表 B.2 监理工程师通知单

工程名称: 连云港云台 80MWp 光伏并网发电二期 5MWp 项目

编号: LYGGF-JLTZ-04

主题: 关于主变、GIS 基础预埋铁及除锈防腐等事宜;

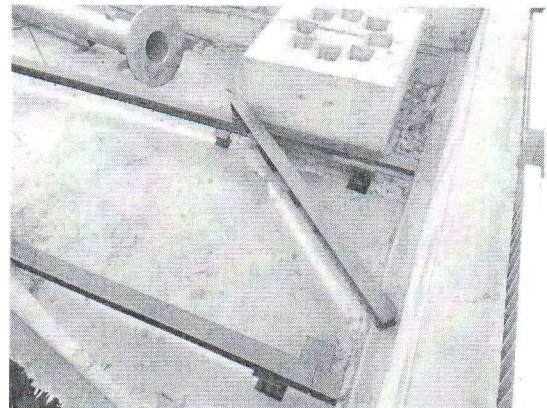
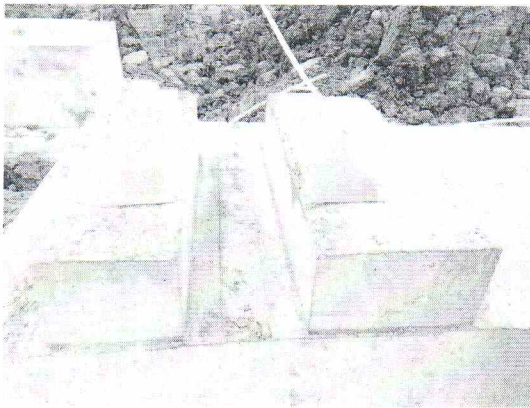
- 1、GIS 基础预埋件未放于基础中间位置, 且表面粗糙, 观感质量较差, 接地块未放置。
- 2、预埋件及施工所用 H 型钢未进行除锈防腐。

- 1、GIS 预埋件必须按图纸要求放置在相应位置, 与边缘平行, 标高误差小等于 3mm, 混凝土表面平整, 无凹凸, 无蜂窝麻面。
- 2、施工中所用的预埋件及 H 型钢必须进行除锈防腐。

上述问题整改后, 由三方会检合格后方可进行下一步施工。书面回复。
